CIRCULAR N° 2

LICITACIÓN PÚBLICA N° 06/ 2026

OBRA: "CONSTRUCCION CENTRO DE ATENCION PRIMARIA PARA LA SALUD 12 DE OCTUBRE - SEDE ADMINISTRATIVA ZONA V - DEPARTAMENTO RAWSON"

ACLARACIONES CON CONSULTA

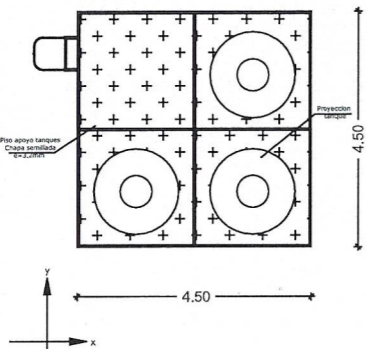
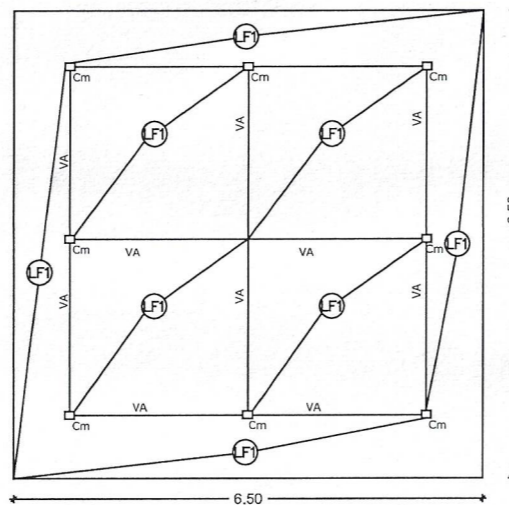
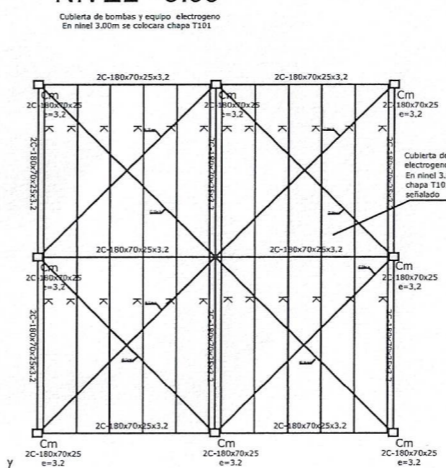
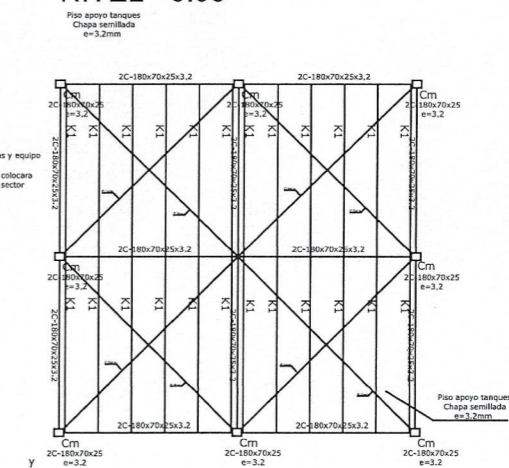
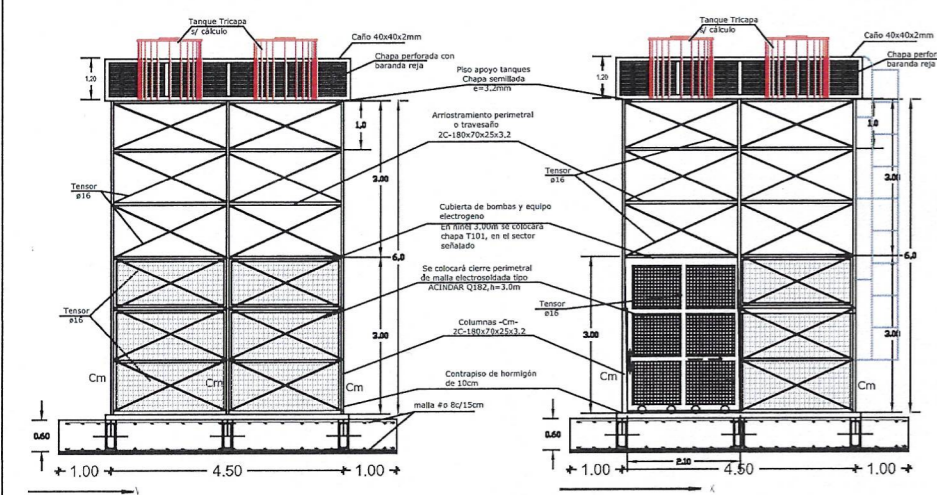
Adjuntar plano y detalle de la torre de tanques

Solicitamos detalle de Torre de Tanques (En algunos lados dice que es metálica, y en otros que es de hormigón)

- La torre de tanques no tiene palos, ni cortes, solo se aprecia en vista, se podría dar más detalle de su materialidad.

en el sector donde se emplaza se ve un recinto con loza, podían especificar que es y si corresponde.

Se adjunta plano de prototipo de torre de tanque CAPSZV-IS-003-TORRE DE TANQUES

Se adjunta plano de prototipo de torre de tanque CAPSZV-IS-003-TORRE DE TANQUES

No se considerará la estructura de losa indicada en el Plano de Planta de Estructura E-01, en ese lugar se instalará la torre metálica.

Se adjunta plano de torre metálica para tanques. No se considerará la estructura de losa indicada en el Plano de Planta de Estructura E-01, en ese lugar se instalará la torre metálica.
